2024年5月

お客さま各位

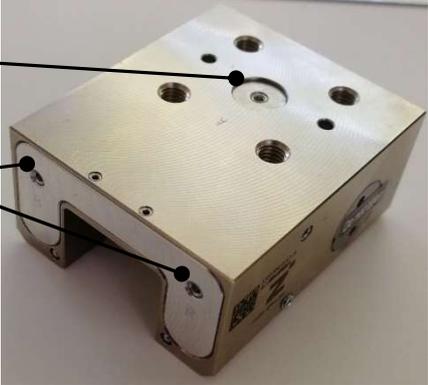
【変更時期】

2024年5月受注分より変更いたします。
NBKウェブサイトでの切り替え日は2024年5月28日(火)です。
本廃止に関連する返品・交換はいたしかねますことをご了承ください。

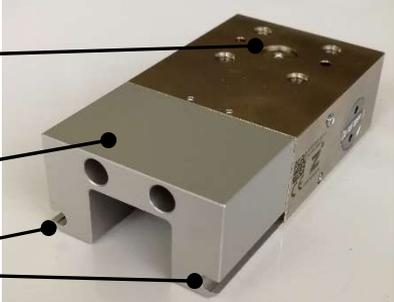
- 1) 上面エアコネクションを追加（全品番、Aポート、供給側）
- 2) 前面エアコネクションを追加（LKPのみ、Bポート、排気側）
- 3) センサスロットの追加（LKPSのみ、マグネットセンサ MFS 用）
- 4) スプリングケースの表面処理を無電解ニッケルメッキからアルマイト処理へ変更（LKPSのみ）
- 5) 廃止品と後継品の高さ、長さ、幅の各寸法及び保持力に変更はありません。
